Commission économique pour l'Europe**Comité des transports intérieurs****Forum mondial de l'harmonisation
des Règlements concernant les véhicules****Groupe de travail de la pollution et de l'énergie****Soixante et onzième session**

**Règlements n^{os} 85 (Mesure de la puissance nette),
115 (Systèmes de conversion ultérieure au GPL et au GNC)
et 133 (Aptitude au recyclage des véhicules à moteur)****Proposition d'amendements au Règlement n^o 85
(Mesure de la puissance nette)****Communication de l'expert de l'Organisation internationale
des constructeurs d'automobiles***

Le texte reproduit ci-après a été établi par l'expert de l'Organisation internationale des constructeurs d'automobiles (OICA). Il s'appuie sur le document informel GRPE-70-02 (voir le rapport ECE/TRANS/WP.29/GRPE/70, par. 24 à 26). L'objet de la présente proposition est d'éviter une double correction de la puissance mesurée des moteurs suralimentés et à turbocompresseur équipés d'un système qui permet de compenser les conditions ambiantes comme la température et l'altitude. La proposition tient compte des corrections de forme suggérées par le secrétariat dans le document GRPE-70-03. Les modifications qu'il est propo

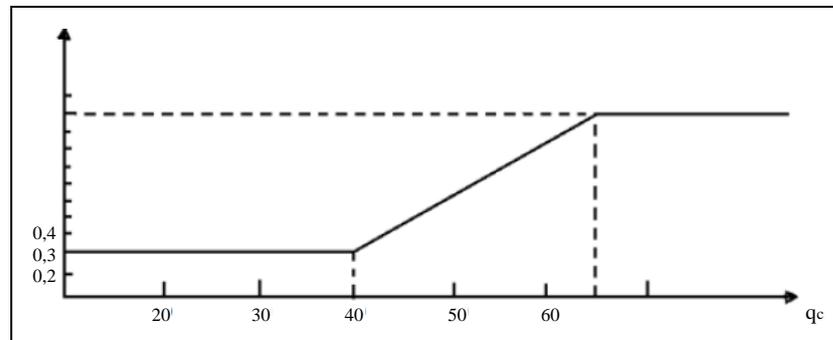
5.4.2.2 Facteur moteur f_m

f_m est fonction de q_c (débit de carburant corrigé) comme suit:

$$f_m = 0,036 q_c - 1,14$$

Cette formule est valable pour la plage des valeurs de q_c comprise entre 40 mg/(l.cycle) et 65 mg/(l.cycle)

Pour les valeurs de q_c inférieures à 40 mg/(l.cycle), on choisit une valeur constante de f_m égale à 0,3 ($f_m = 0,3$).

Pour les valeurs supérieures à 65 mg/(l.cycle), on choisit une valeur constante de f_m égale à 1,2 ($f_m = 1,2$) (voir la figure):
